咨询处理 - 硬件咨询 #2766

刘崇泰-定制加工

状态:	已反馈	开始日期:	2026-10-15
优先级:	A级	计划完成日期:	
指派给:	薛立京	% 完成:	0%
类别:		预期时间:	0:00 小时
目标版本:			
完结状态:	未成单		
描述			
根据需求出图且评估价格和周期

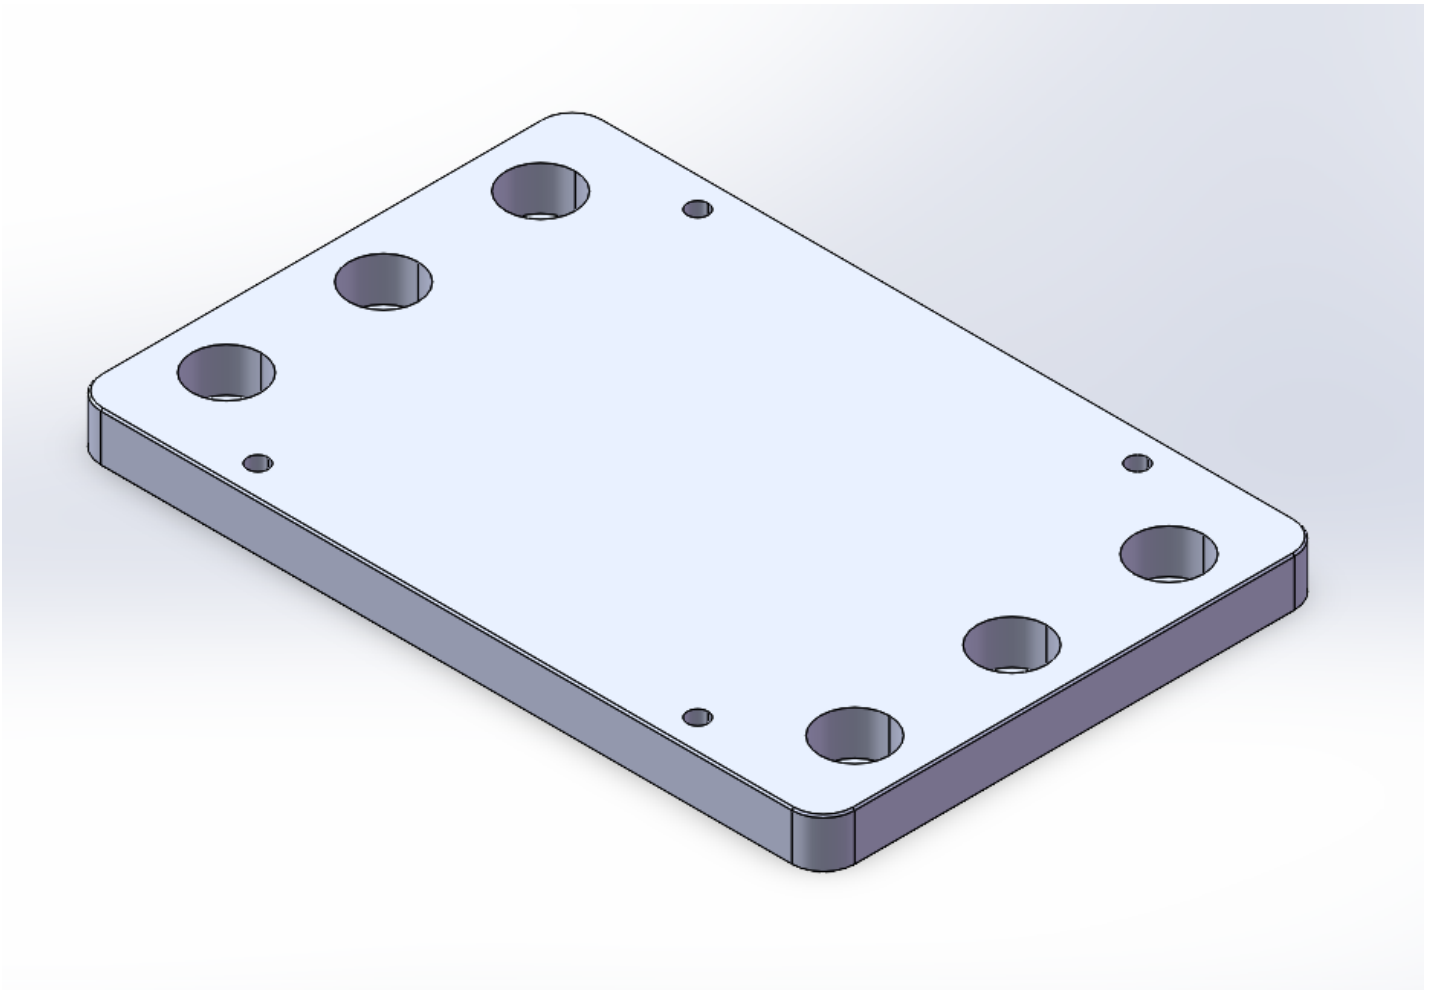
2766位移台新转接为转接板的三维模型。
三个html文件为三个台子装上转接板的示意图。
304，真空处理。
三个台子固定孔位一致，转接板可以兼容。
看看这种是客户想要的吗

转接板的厚度要5mm厚。其他都没有问题，可以要报价了和周期了
爬高架参考下图，真空度10-3帕。爬高架指标与上次爬高架要求一样，注意细节，这次的45度可以进行旋转。
需要匹配和报价。以及周期
[图片]

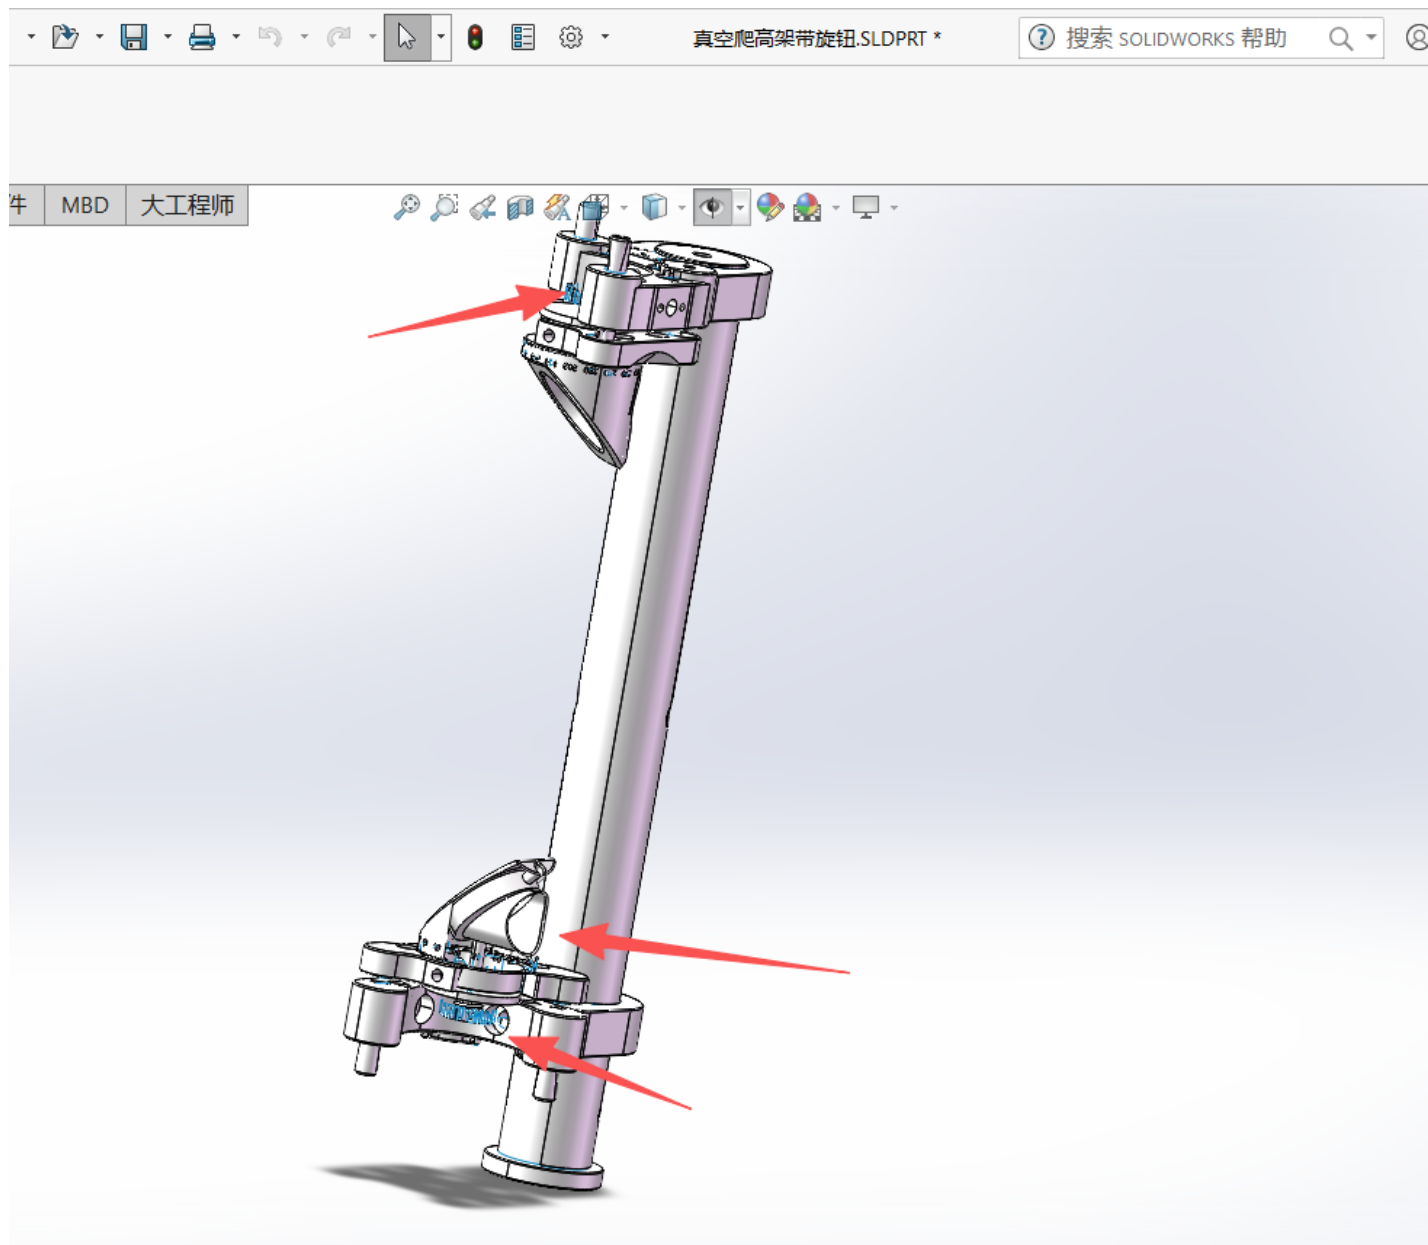
三维模型设计好了，图1中的镜架是不带手拧旋钮的，这个他的镜架模型就没手拧旋钮，但是实物是带手拧旋钮的。转成曲面实体后，会有一些面丢失了。看看这种效果还行吗（见图2）我把曲面实体模型和正常模型和html都上传了，看看曲面实体和html客户看着不方便的话，就只能把实体模型给他了。确认没问题后，我这边出加工图纸和采购清单

已反馈，没有问题。请评估成本

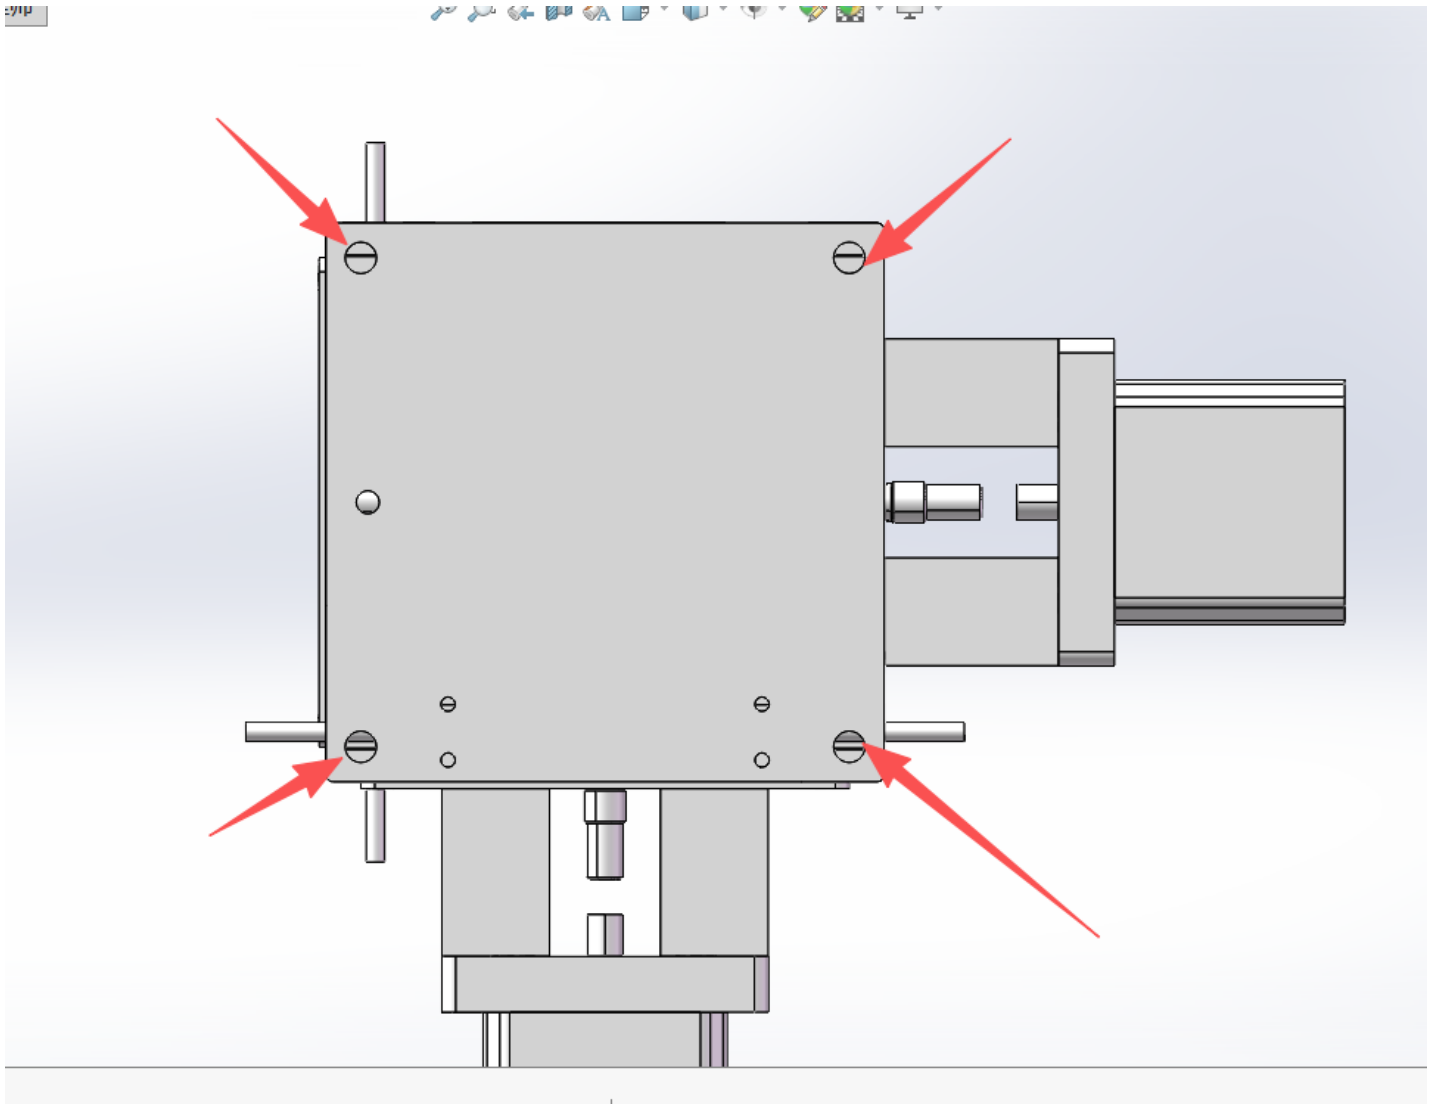
请报价，加工图纸都需要真空处理。

采购清单里有一些采买的弹簧螺丝，到货后也需要做一下真空处理，这部分真空处理的价格我没有附上
